改善箇所説明図

改善内容

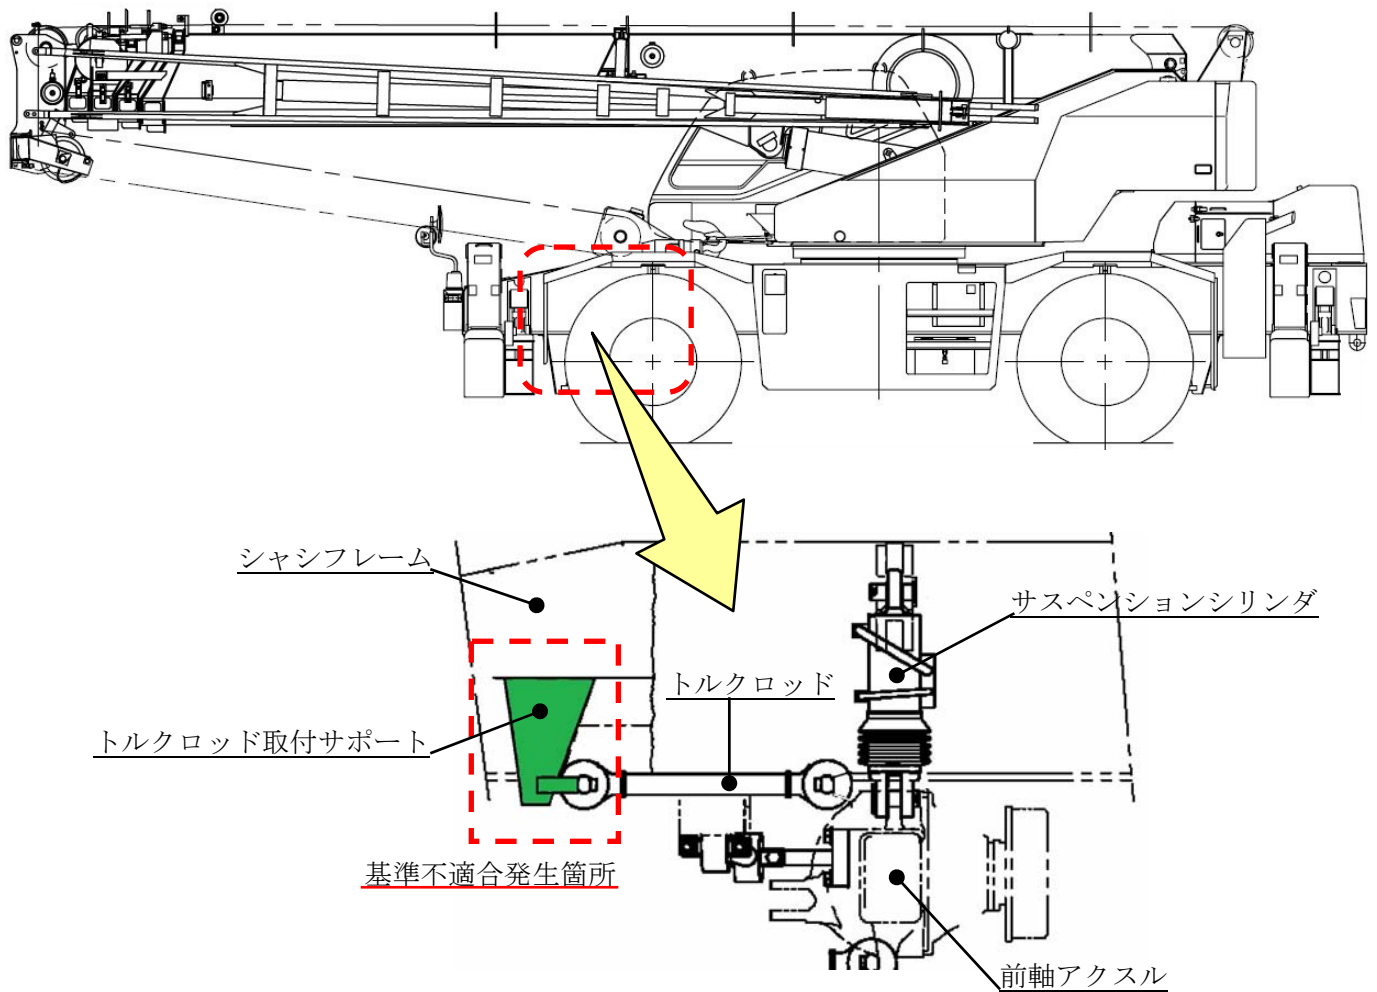
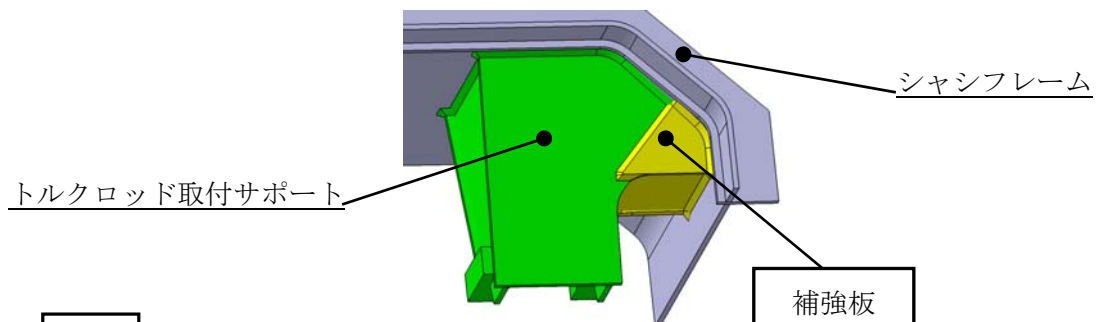
ホイール・クレーンの緩衝装置において、トルクロッド取付サポートの強度が不足しているため、急制動をかけると、当該サポートの取付部に疲労限度を超える応力がかかることがある。そのため、トルクロッド取付サポートの取付部に亀裂が入り、そのままの状態で使用を続けると、トルクロッド取付サポートの取付部が破損して、トルクロッドが外れるおそれがある。

全車両、トルクロッド取付サポートに補強板を追加する。

注：□ は追加部品を示す。

識別：追加した補強板の有無により識別する。
